**Gemeinde Wohlten bei Bern**

## **Überbauungsordnung (UeO) «Hausmatte West»**

## **Mitwirkungsbericht**

Bern, 25. Februar 2025

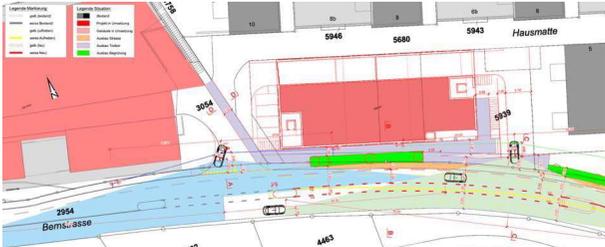
6.	III, IX	<b>Anlieferung Garage Németh und Anlieferung Retail neu</b>	<p>Laut EB (S. 17) muss die Gemeinde Wohlen mit der Garage Németh einen «Infrastrukturvertrag» abschliessen, wonach die Anlieferung von Autos mit LKWs (Autotransporter) im Bereich der alten Einstellhallenzufahrt parallel zur Bernstrasse erfolgen soll.</p> <p>Gemäss Mitwirkenden ist diesbezüglich unklar, wo die Anlieferung zur Garage Németh tatsächlich stattfinden soll. Eine Einfahrt vor dem Werkstattgebäude (Bernstrasse 109) wird abgelehnt, da die LKWs bei der Wegfahrt rückwärts über das Trottoir und den Velostreifen fahren müssten. Der Warenumschlag sowie das Anhalten und Parkieren von LKWs auf der Bernstrasse sei zudem zu verbieten.</p> <p>Im Weiteren wird durch die Mitwirkenden angemerkt und befürchtet, dass die Warenanlieferungen für die neuen Retailflächen im Bereiche der Strassenzufahrt und Einstellhalle der Überbauung Hausmatte zu Verkehrsbehinderungen führen oder sogar den öffentlichen Verkehr beeinträchtigen könnten.</p>	<b>A,</b> <b>(B),</b> <b>D</b>	<p><u>Autoanlieferung Garage Németh</u></p> <p>Tatsächlich ist für die Anlieferung der Autotransporter der Bereich der alten Einstellhallenzufahrt vor dem Gebäude 109 parallel zur Bernstrasse gemeint. Es ist jedoch vorgesehen, dass die Zufahrt sowie auch die Wegfahrt für die Anlieferung in Fahrtrichtung Wohlen erfolgen müssen, so dass keine Rückwärtsfahrmanöver notwendig sind. Der Abschluss eines «Infrastrukturvertrages» ist notwendig, da sich der Bereich nicht im UeO-Perimeter befindet aber geregelt werden muss. Die Lösung der Anlieferung Garage Németh ist eine Voraussetzung und Bedingung für das Strassenbauprojekt durch das kantonale Tiefbauamt. Der Vertrag muss bis zur öffentlichen Auflage der Planung aufgesetzt und abgeschlossen sein.</p>

Nr.	Eingaben Thema	Anliegen / Eingabe	Beurteilung Stellungnahme Gemeinde Bemerkungen / Hinweise etc.
			<p><u>Warenanlieferungen Retail der neuen Überbauung</u></p> <p>Die Warenanlieferung für die neuen Retailflächen erfolgt gemäss nachfolgendem Schema resp. beanspruchen die nötigen Fahrmanöver die farbige dargestellten Flächen. Die Zufahrt zur Anlieferungsrampe erfolgt gemäss den rosa oder blau dargestellten Schleppkurven. Die LKWs müssen dabei rückwärts (im Fall rosa über die Fussverbindung hinweg) ans neue Gebäude andocken. Die Wegfahrt erfolgt gemäss der gelb dargestellten Schleppkurve.</p> <p>Die Anlieferungen für den Retail erfolgen gemäss mündlichen Aussagen im Regelfall zwei Mal am Tag, jeweils frühmorgens und am späteren Nachmittag.</p>  <p>Darstellung der Schleppkurven für die Anlieferung aus dem Verkehrsgutachten</p>

Abbildung 2: Schleppkurven Anlieferung

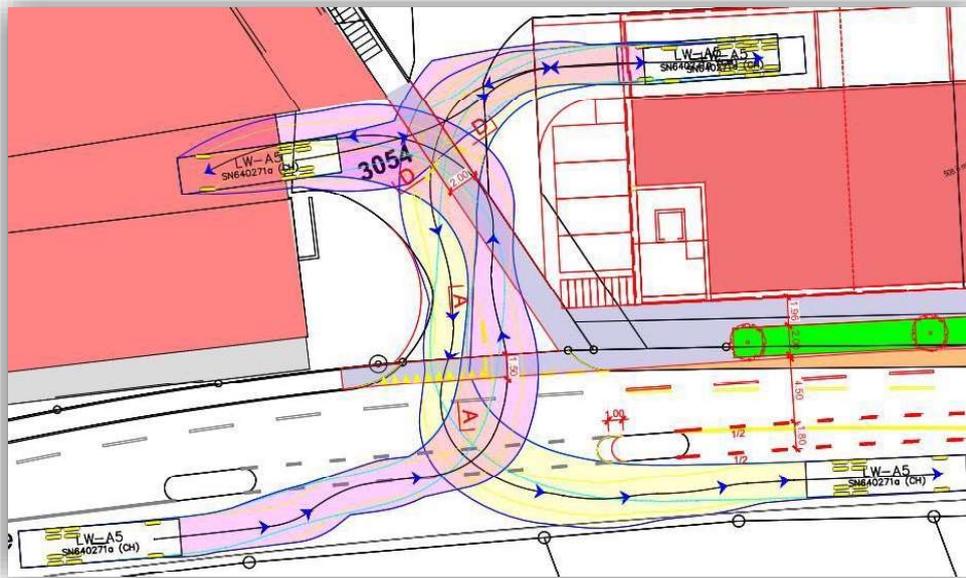
Bei diesem Manöver wird auch Teil rückwärtsgefahren. Diese in der Regel über den Fusswegbereich, um an die Rampe im Gebäude zu gelangen. Dieses Manöver wurde bei der Mitwirkung als kritische betreffend Verkehrssicherheit betrachtet.

Dieser Umstand kann hier relativiert werden:

Einerseits werden die Anlieferungen maximal 3-mal täglich vorkommen, tendenziell 1- bis 2-mal pro Tag. Daher ist die Konflikthäufigkeit sehr gering. Bei einem Einkaufsgeschäft mit Frischwaren erfolgt die Anlieferung eher zu den frühen Morgenstunden, wenn meist noch keine Kinder unterwegs sind.

Andererseits haben modernen Lastwagen heute Kameras und Sensoren, damit auch der Raum hinter dem Fahrzeug überwacht wird. Dies insbesondere auch, um genau an die Ladekanten und Rampen fahren zu können. Somit kann eine allfällige Gefährdung durch Rückwärtsfahrten relativiert werden.
